## **AVVISO PUBBLICO DI INFORMAZIONE**

**La variante interessa il territorio del Comune di Uscio (GE) ed è finalizzata alla riclassificazione della suscettività al dissesto di un'area Pg3a localizzata nei pressi di Colle Caprile.**

Accordo di avalimento sottoscritto con Autorità di Bacino Distrettuale Appennino Settentrionale. *Adozione della variante al Piano di bacino del torrente Lavagna finalizzata alla riclassificazione della suscettività al dissesto di un'area localizzata nei pressi di Colle Caprile classificata Pg3a nella cartografia del Piano di bacino - Comune di Uscio (GE)*

## **ALLEGATO 1**

**Piano di bacino torrente Lavagna, stralcio della carta della suscettività al dissesto**  
Piano di bacino vigente

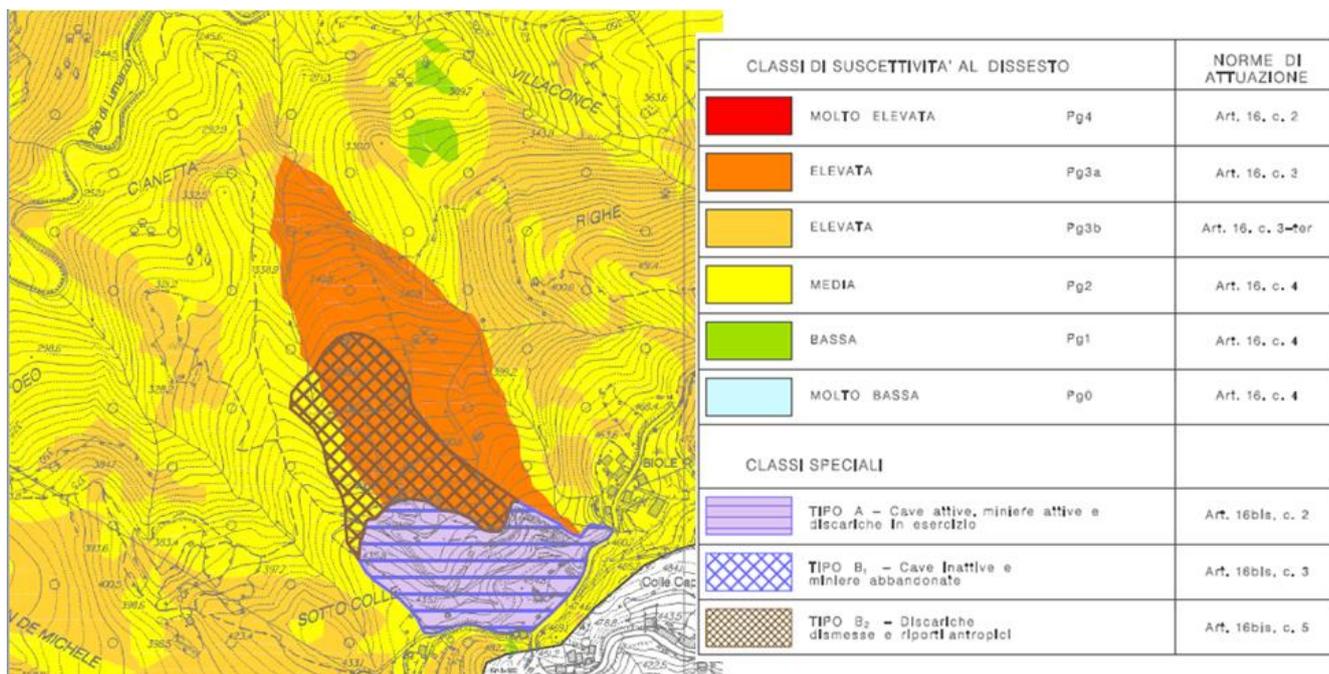
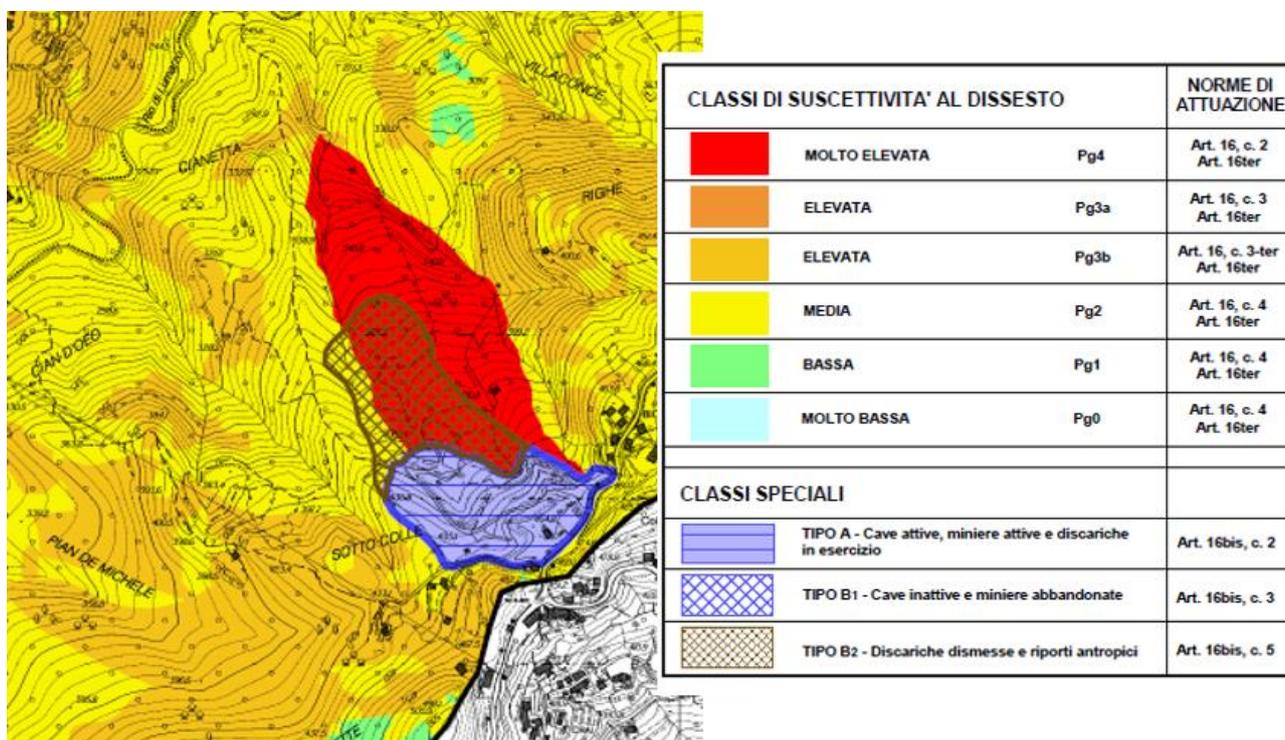
- la variante consiste nella riclassificazione dell'area da Pg3a a Pg4 nella carta della suscettività al dissesto del PdB del torrente Lavagna;

- sulla base dei dati ad oggi disponibili, la variante proposta, individuando una zona a maggior rischio rispetto al piano vigente, comporta un necessario aggiornamento del quadro della pericolosità geomorfologica con associato regime normativo di Pg4;

**Piano di bacino torrente Lavagna, stralcio della carta della suscettività al dissesto**  
**VARIANTE AL PIANO DI BACINO VIGENTE**

## Piano di bacino torrente Lavagna, stralcio della carta geomorfologica Piano di bacino vigente

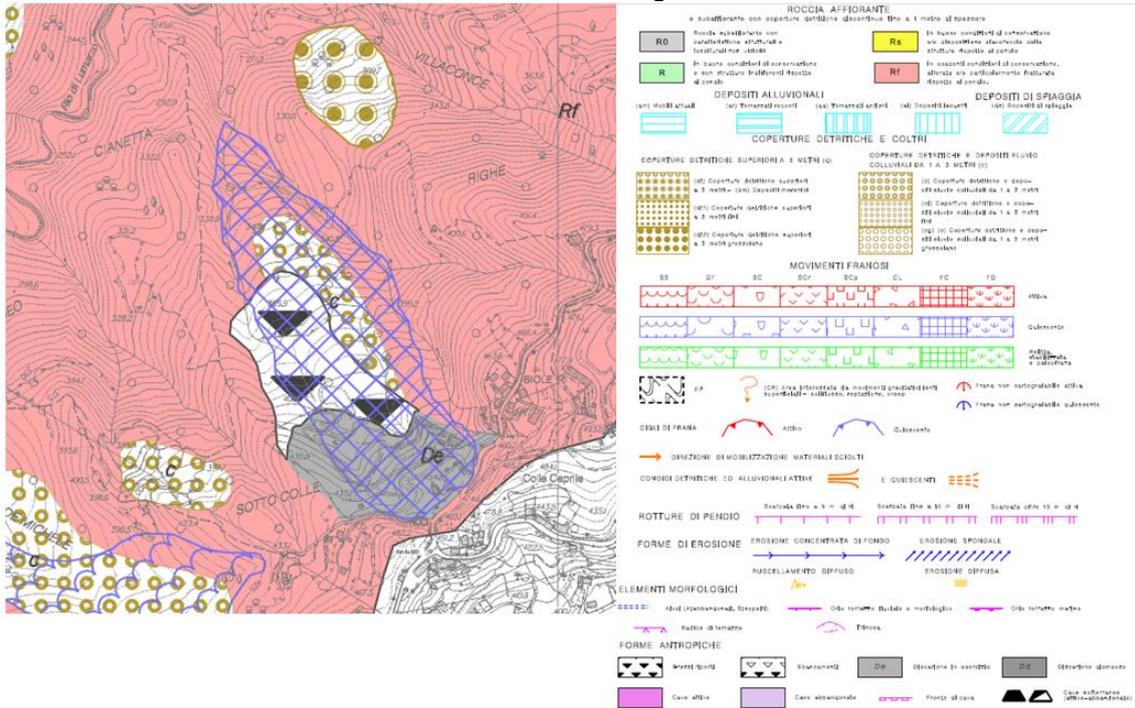
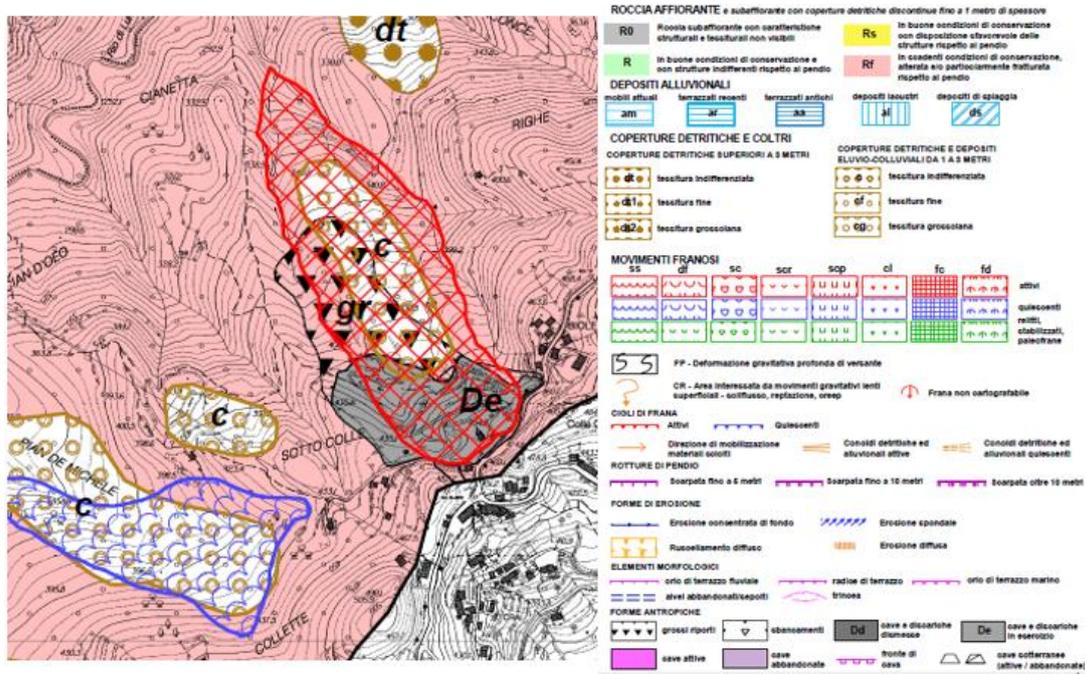
- trattandosi di una variante che introduce nuovi vincoli, è necessario far precedere l'approvazione della variante da una fase di pubblicità partecipativa, come previsto dalle modalità procedurali indicate nell'Allegato 1 del DSG n. 49/2018;
- vengono modificati i seguenti ulteriori elaborati di Piano, diretta conseguenza della modifica di che trattasi
  - o carta geomorfologica,

## Piano di bacino torrente Lavagna, stralcio della carta geomorfologica VARIANTE AL PIANO DI BACINO VIGENTE

**Piano di bacino torrente Lavagna, stralcio della carta di franosità reale**  
**Piano di bacino vigente**

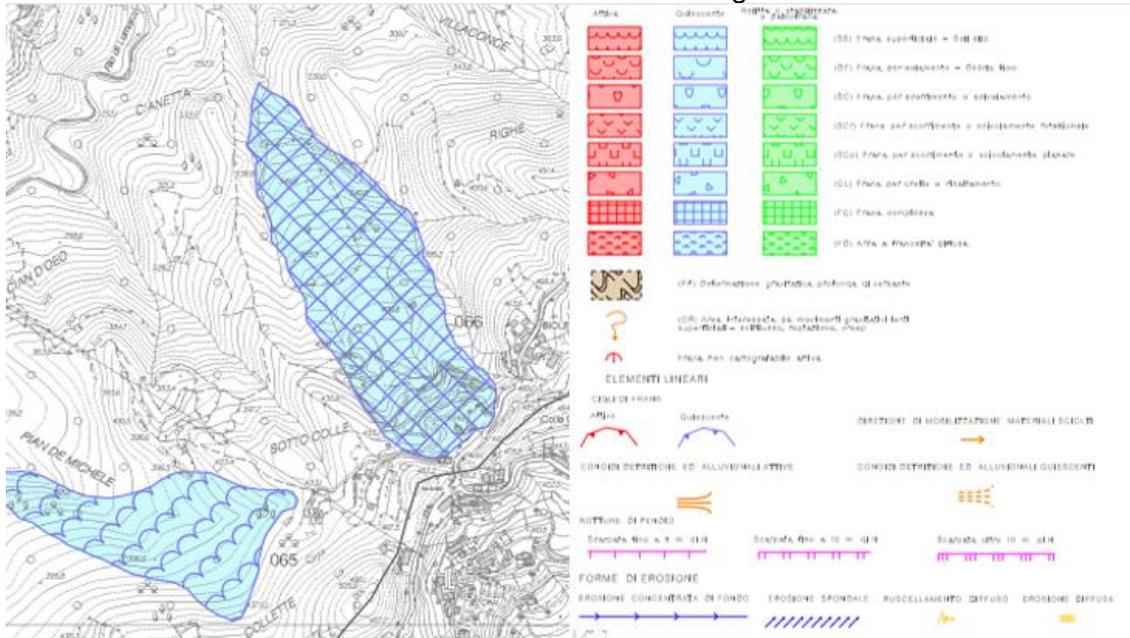
- o carta della franosità reale;

**Piano di bacino torrente Lavagna, stralcio della carta di franosità reale**  
**VARIANTE AL PIANO DI BACINO VIGENTE**
